平成30年2月27日
東北電力株式会社

女川 2 号炉適合性審査における有効性評価に係る解析の確認状況について

水の放射線分解の計算誤りの審査資料における影響範囲

対象範囲：第400回原子力発電所の新規制基準適合性に係る審査会合資料(H28.9.15)

図 水の放射線分解の評価フロー

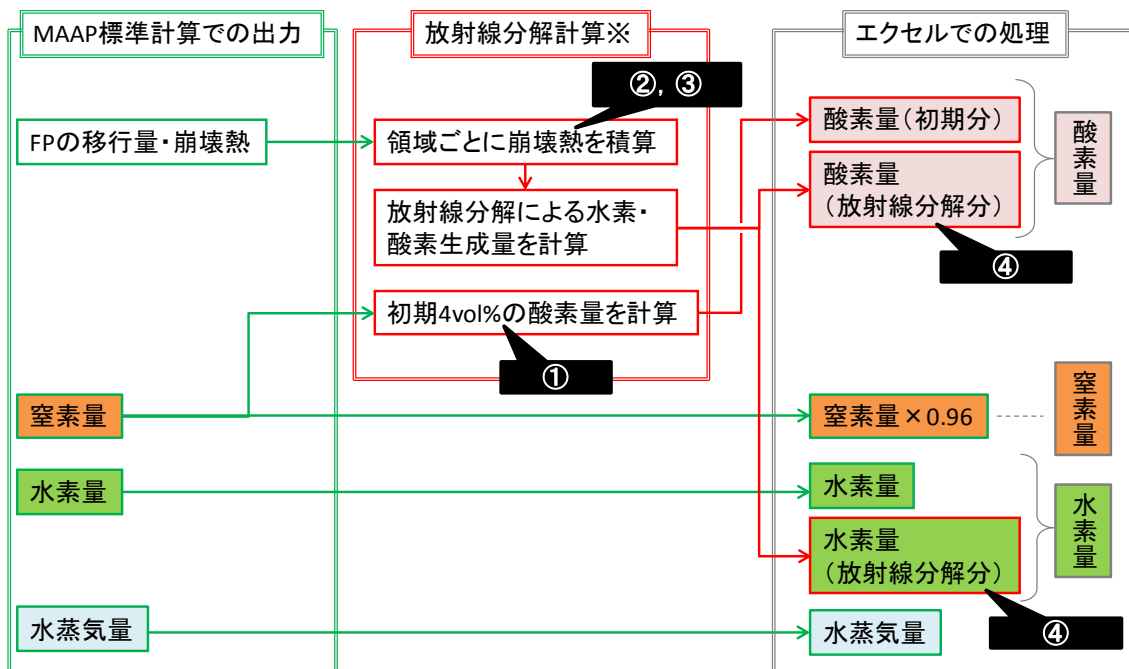
※ MAAP標準計算での出力を用いて放射線分解計算を実施。この演算処理はMAAPの入力データとして付加
 ●丸数字は下表にて誤りの内容を説明

No	誤りの内容	
①	初期酸素濃度の設定誤り	初期酸素濃度をドライ条件で4vol%と与えるべきところをウェット条件で4vol%と与えていた。これはドライ条件では約4.1vol%に相当し、高めの値となっていた。
②	燃料領域における崩壊熱の未積算	入力ファイル内における演算処理に関する構文の誤りにより燃料領域の崩壊熱が放射線分解計算に加えられていなかった。
③	RPV気相, PCV気相, PCVヒートシンク沈着等のFPの崩壊熱の未積算	RPV気相, PCV気相, PCVヒートシンク沈着等のFPの崩壊熱の寄与を考慮すべきであったが、寄与が小さいと考え、放射線分解計算に加えていなかった。
④	放射線分解により発生する水素及び酸素の流動の取扱	放射線分解により発生する水素及び酸素のD/W-S/C間の流動について、ベントケースのように格納容器スプレイによる流動により格納容器内の気体が混合され均一化することを前提とした評価としていた。代替循環冷却系ケースのように大きな流動がなく、均一化されない場合の評価に用いることは適切ではなかった。

第 3. 4. 5 図 ドライウエルの気相濃度の推移 (ウェット条件)

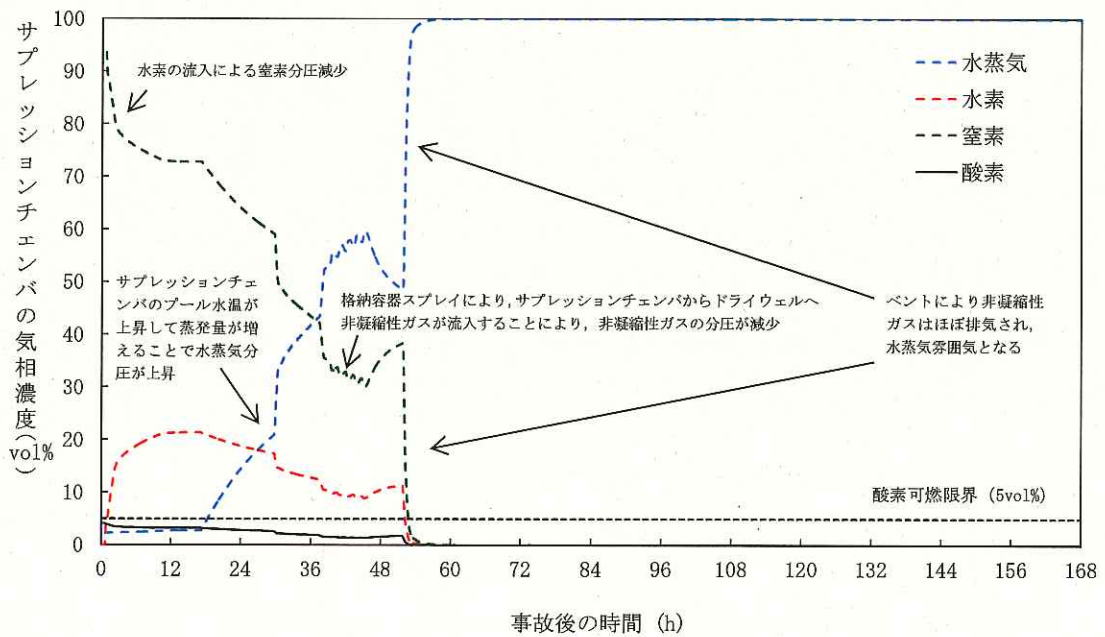
影響箇所	ページ	項目	影響度合い	備考
本文、添付資料				
3.4 水素燃焼	資料1-1-2 P829,P830	第3.4.5図 ドライウエルの気相濃度の推移(ウェット条件) 第3.4.6図 サプレッションチェンバの気相濃度の推移(ウェット条件) 第3.4.7図 ドライウエルの気相濃度の推移(ドライ条件) 第3.4.8図 サプレッションチェンバの気相濃度の推移(ドライ条件)	グラフの挙動は変わるものの判断基準を満足していることに対して影響はない。	代替循環冷却系の採用に伴い、評価シナリオを代替循環冷却系のケースに変更
添付資料3.4.1 G値を設計基準事故ベースとした場合の評価結果への影響	資料1-1-2 P836	図3 ドライウエルの気相濃度の推移(ウェット条件)(感度解析) 図4 サプレッションチェンバの気相濃度の推移(ウェット条件)(感度解析)	グラフの挙動は変わるものの判断基準を満足していることに対して影響はない。	
添付資料3.4.1 G値を設計基準事故ベースとした場合の評価結果への影響	資料1-1-2 P837	図5 ドライウエルの気相濃度の推移(ウェット条件)(ベースケース) 図6 サプレッションチェンバの気相濃度の推移(ウェット条件)(ベースケース)	感度解析との比較のために第3.4.5図、第3.4.6図の再掲をしているのみであり、判断には使用していない。

第 3.5.6 図 ドライウエルの気相濃度の推移 (ウェット条件)

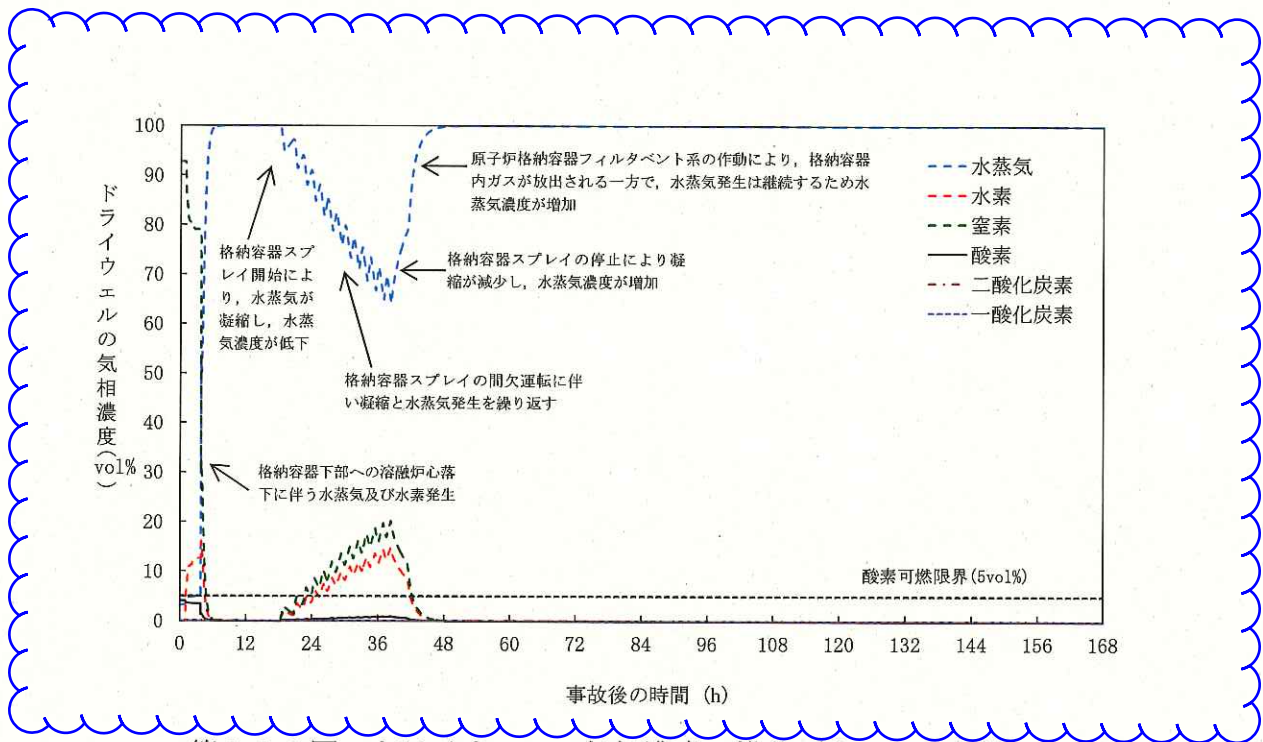
3.5 熔融炉心・コンクリート相互作用	資料1-1-2 P873,P874	第3.5.6図 ドライウエルの気相濃度の推移(ウェット条件) 第3.5.7図 サプレッションチェンバの気相濃度の推移(ウェット条件) 第3.5.8図 ドライウエルの気相濃度の推移(ドライ条件) 第3.5.9図 サプレッションチェンバの気相濃度の推移(ドライ条件)	グラフの挙動は変わるものの判断基準を満足していることに対して影響はない。	
補足説明資料				
補足106 外部水源注水量限界の見直しについて	資料1-1-3 P441	3. 代替循環冷却系を使用した場合による事象進展について 酸素濃度が5vol%に到達するまでの時間：約1312時間後	到達タイミングが早くなる。	-
補足106 外部水源注水量限界の見直しについて	資料1-1-3 P445	図4 ドライ条件におけるドライウエルの気相濃度の推移(代替循環冷却系有) 図5 ドライ条件におけるサプレッションチェンバの気相濃度の推移(代替循環冷却系有)	グラフの挙動が変わり、5vol%到達時間が早くなる。
